Pismo: ZP/73/B/20

O D P O W I E D Z I na zapytania w sprawie SIWZ

Uprzejmie informujemy, iż do Zamawiającego wpłynęła prośba o wyjaśnienie zapisu specyfikacji istotnych warunków zamówienia, w postępowaniu prowadzonym na podstawie przepisów ustawy z dnia 29 stycznia 2004 roku Prawo Zamówień Publicznych (Dz. U. z 2019r., poz. 1843 t.j.) w trybie przetargu nieograniczonego, na: **budowę budynku Domu Studenckiego z częścią usługową oraz z wewnętrzną komunikacją, parkingami i infrastrukturą techniczną (bez wyposażenia):**

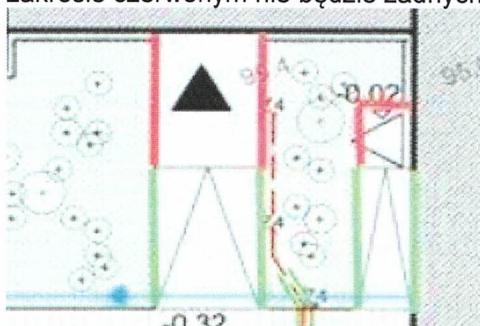
Pytanie 291. Architektura. 367 d.1.1.16.3 - Kraty wentylacyjne Proszę o wyjaśnienie jaki zakres prac powinien znaleźć się w wycenie.

Odpowiedź 291. W przedmiarze w tej pozycji uwzględnione są kraty wentylacyjne, nawiewne na elewacjach znajdujące się nad wyjściami z klatek schodowych.

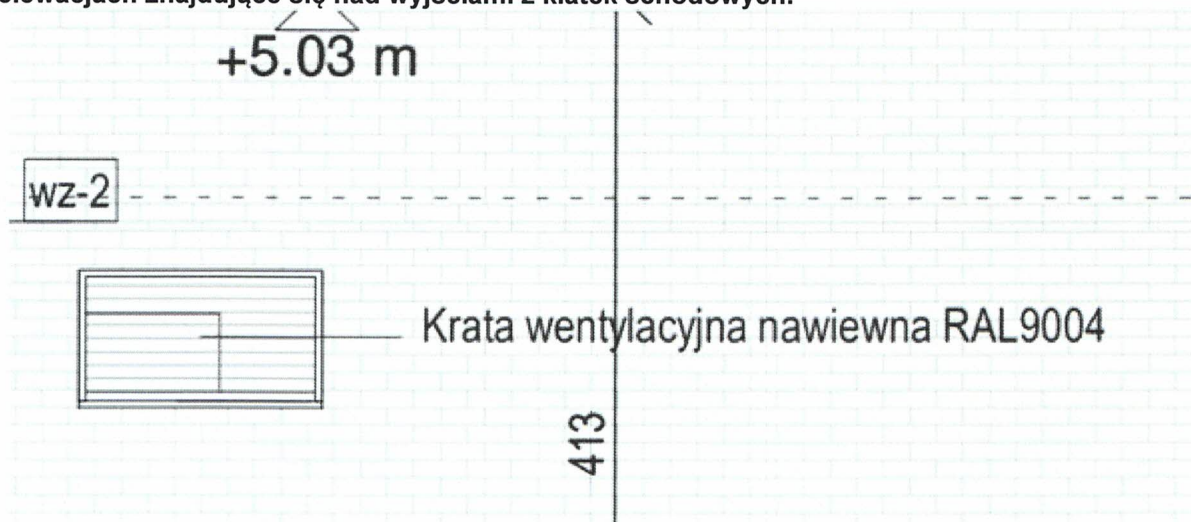
Pytanie 292. Architektura. Z udostępnionych przez Państwa przedmiarach wynika, że balustrad na rampach jest 18,10 m. Odpowiada to zakresowi zielonemu z rysunku. Proszę o potwierdzenie, że w zakresie czerwonym nie będzie żadnych balustrad.

Odpowiedź 292. W przedmiarze w tej pozycji uwzględnione są kraty wentylacyjne, nawiewne na elewacjach znajdujące się nad wyjściami z klatek schodowych.
